## **ANNEXE 1 : COURRIERS DES INSTANCES CONSULTÉES**

Comme suite à votre lettre, j'ai l'honneur de vous faire savoir que la Direction générale Transport aérien, en accord avec Belgocontrol et la Défense, n'émet pas d'objection (point de vue aéronautique) au sujet du projet de construction d'un parc de 8 éoliennes à Tournai-Brunehaut-Antoing.

**OBJET : Tournai/Brunehaut/Antoing – Projet d'implantation d'éoliennes**

**Objet : BRUNEHAUT-ANTOING-TOURNAI (Saint-Maur)**  
**Implantation d'un parc d'éoliennes**  
**Risques naturels et contraintes géotechniques majeurs**

Figure ED\_Jour

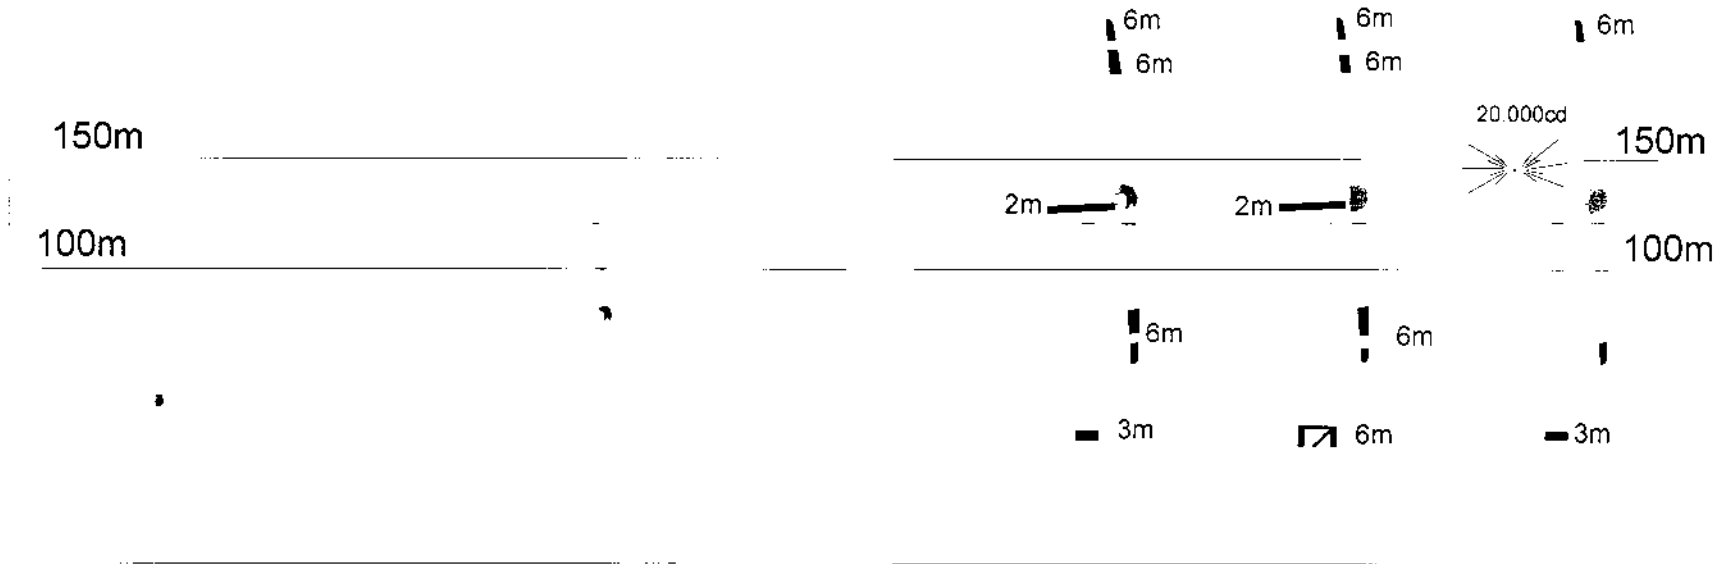
- **Eolienne de moins de 100m au-dessus du niveau du sol ou de l'eau.**
  - Pas de nécessité de balisage de couleur ni de feux.
- **Eoliennes entre 100 et 150m au-dessus du niveau du sol ou de l'eau.**
  - Pas de nécessité de balisage de couleur ni de feux.
- **Eoliennes de plus de 150m au-dessus du niveau du sol ou de l'eau.**
  - Balisage de couleur avec des bandes rouge-blanche-rouge sur les pales.
  - Bande rouge sur la nacelle.
  - Bande rouge sur le pylône.
  - A l'exception de la bande extérieure de couleur rouge sur les pales et de la bande rouge sur le pylône, tout balisage de couleur est superflu si on utilise des feux d'obstacles de moyenne intensité de type A (feu blanc à éclats de 20000 cd).

Figure ED\_Nuit

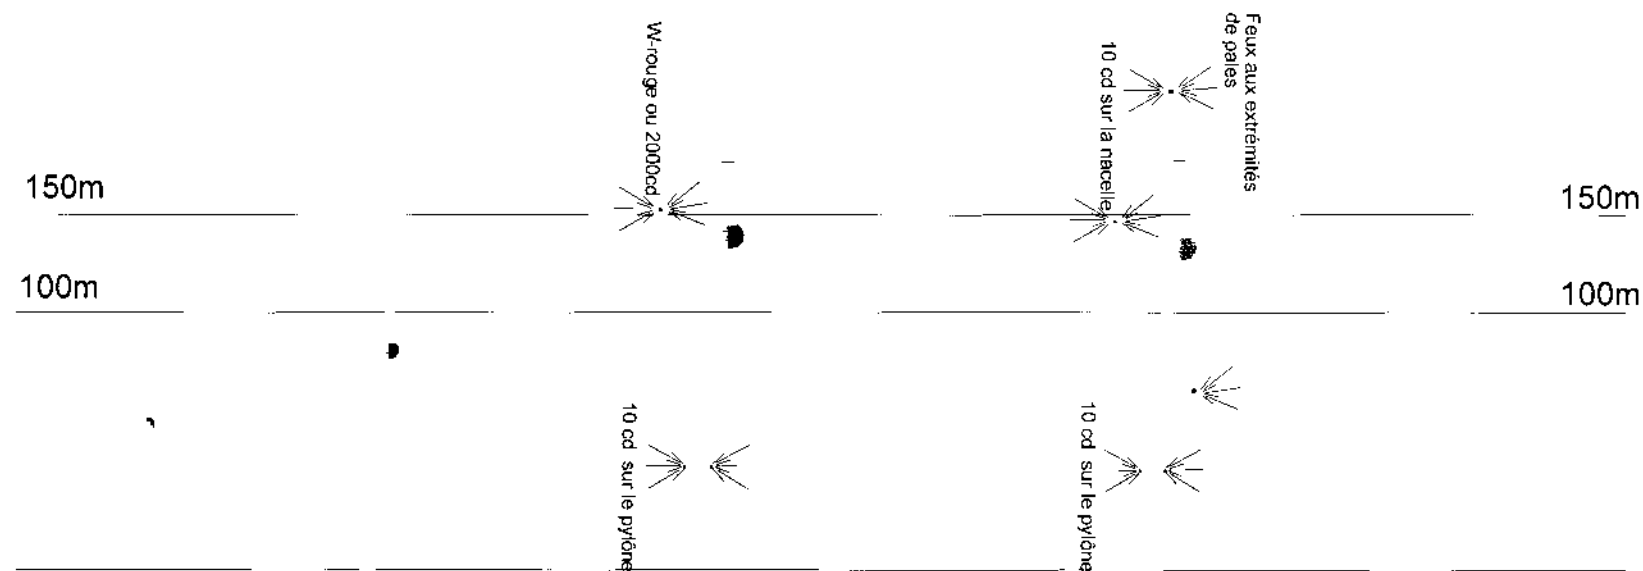
- **Eolienne de moins de 100m au-dessus du niveau du sol ou de l'eau.**
  - Pas de nécessité de feux.
- **Eoliennes entre 100 et 150m au-dessus du niveau du sol ou de l'eau.**
  - Pas de nécessité de feux.
- **Eoliennes de plus de 150m au-dessus du niveau du sol ou de l'eau.**
  - « Feux W rouge » ou des feux d'obstacles de moyenne intensité de type B (feu rouge à éclats de 2000 cd).
  - Ou bien des feux aux extrémités de pales et des feux d'obstacles de basse intensité de type A (feu rouge continu de 10 cd) sur la nacelle.
  - Toujours des feux d'obstacles de basse intensité de type A (feu rouge continu de 10 cd) à 40m de hauteur sur le pylône.

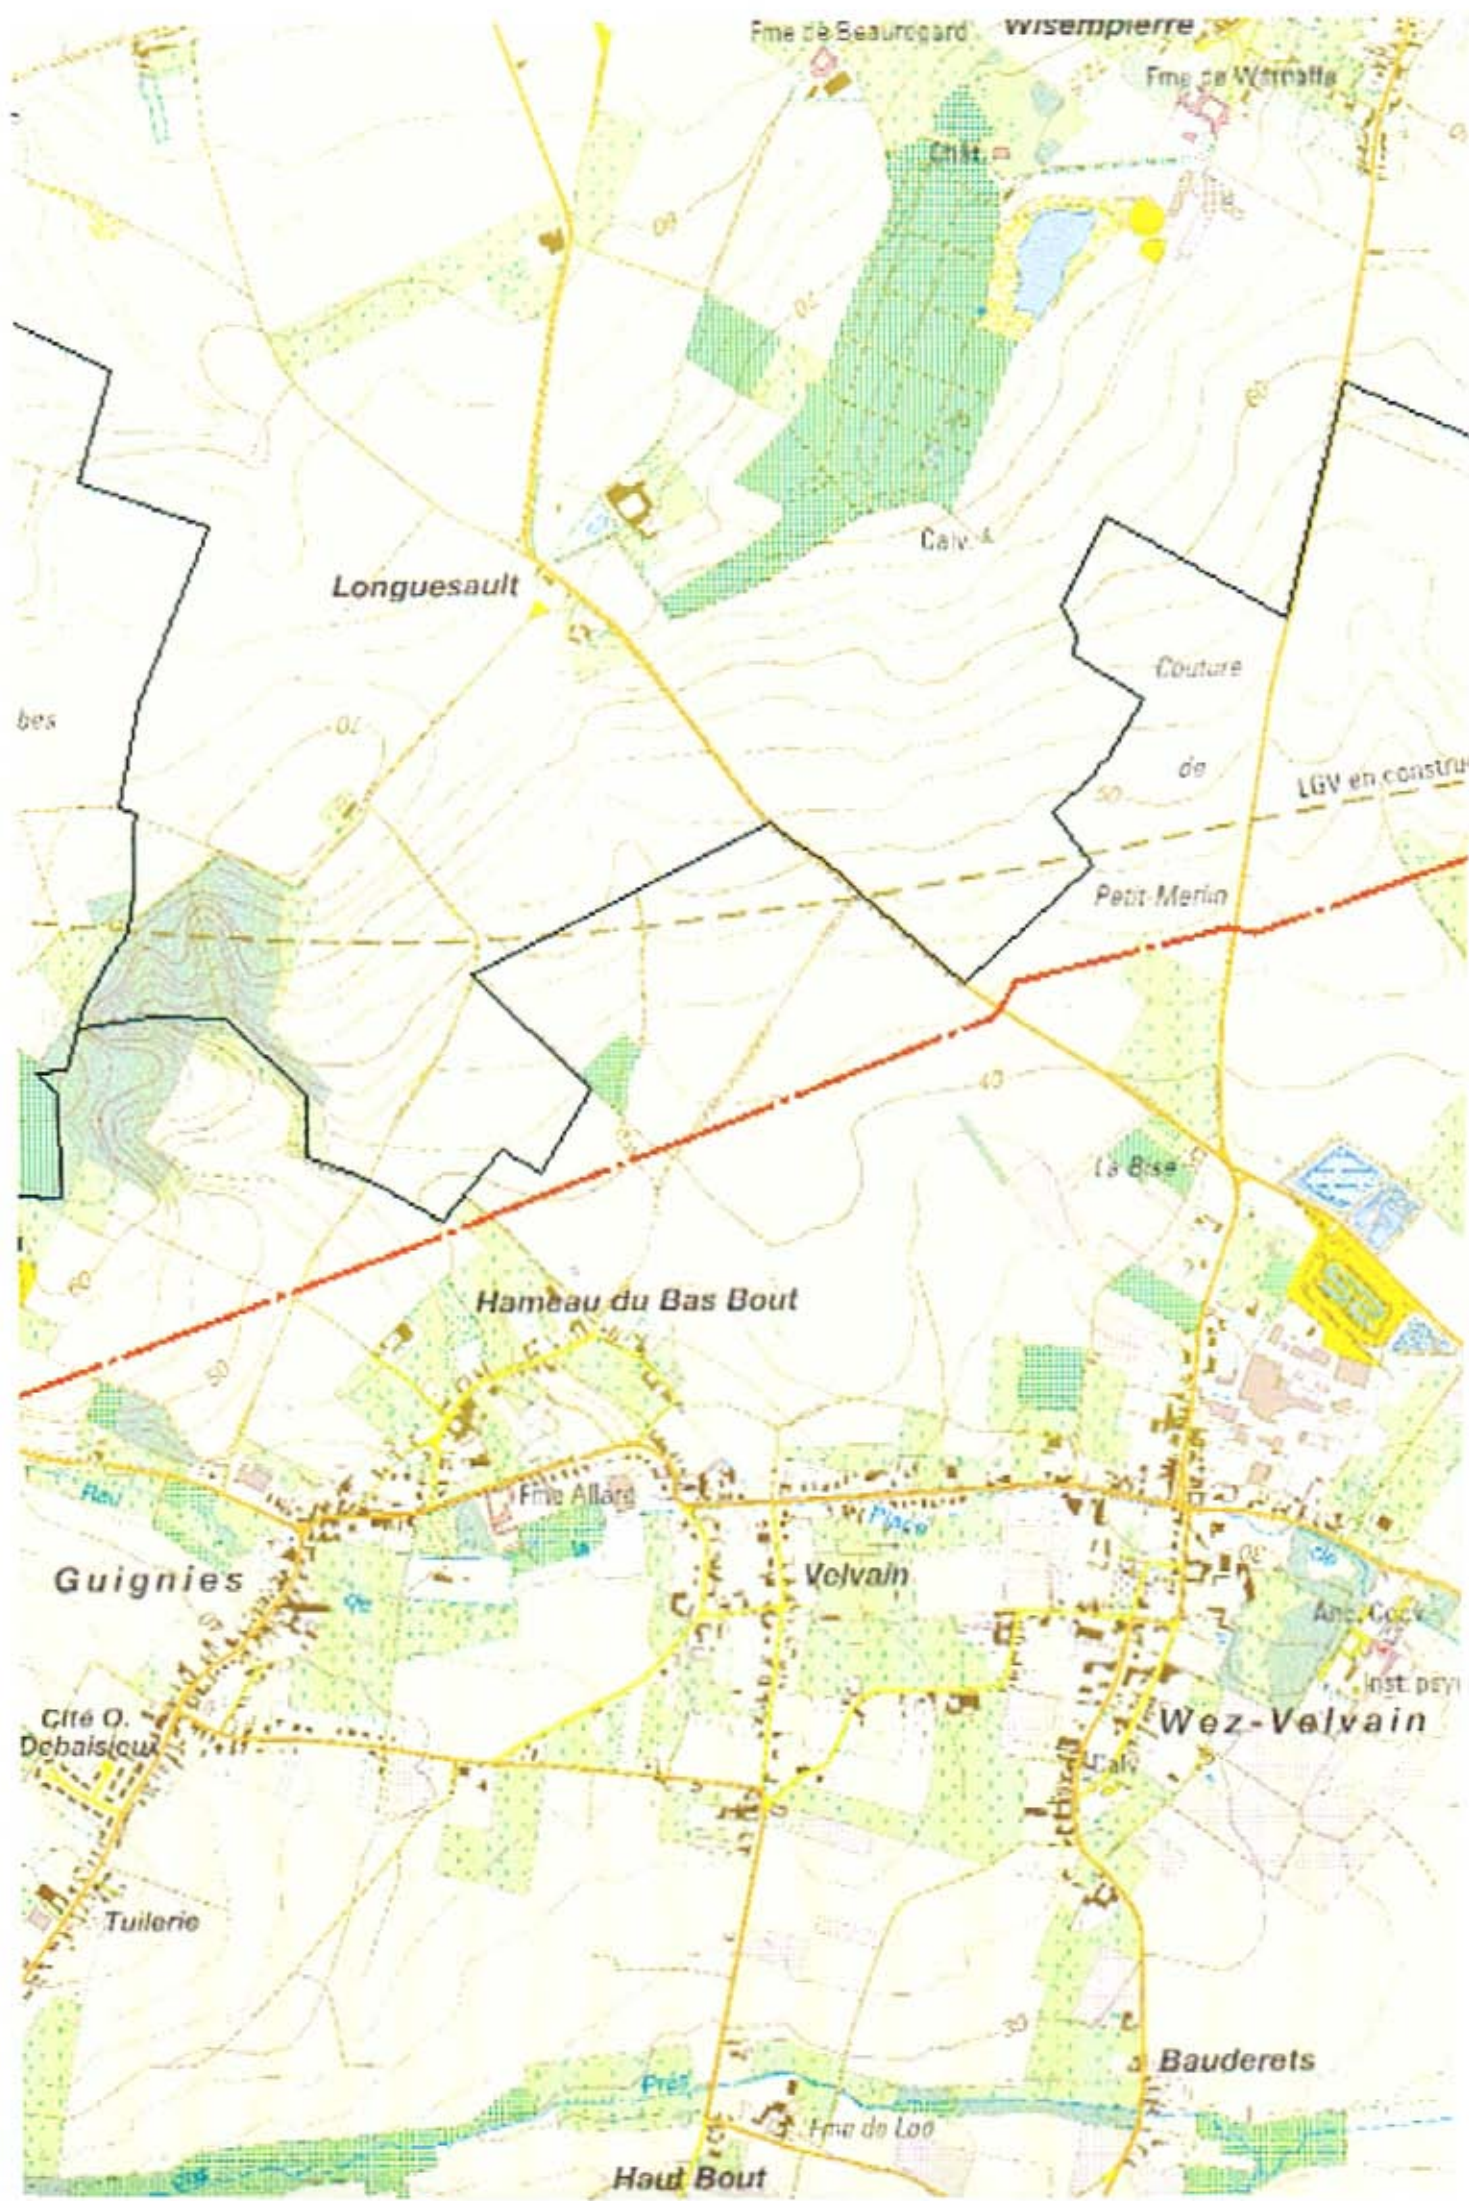
Veillez trouver en annexe un extrait du plan cadastral (+ 1/20.000<sup>ème</sup>).

Le tracé de notre conduite y est indiqué APPROXIMATIVEMENT.

Fig 1.d Beschermdallen / dalles de protection

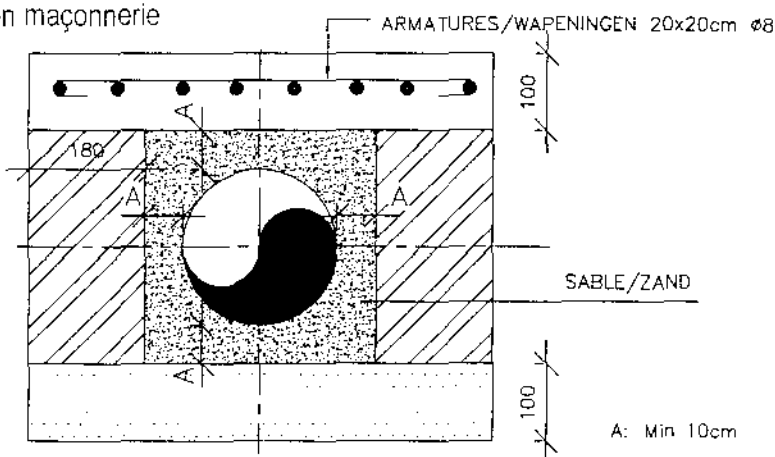
Les éoliennes numérotées 5, 6, 7 et 8, suivant votre plan, sont concernées par la proximité avec notre conduite en sous-sol qui doit être protégée au moyen de dalles en béton (voir schéma en annexe D). Les travaux de protection seront exécutés, suivant les spécifications techniques L-01-032 (annexe E), par un entrepreneur agréé par la Défense (voir annexe F). La coordination des travaux se fera en concertation avec notre 1<sup>er</sup> Centre Régional pour l'Infrastructure – Section Pipelines, contactable aux numéros de téléphone suivant : 02/701 4856 –GSM 0477/49 64 23.
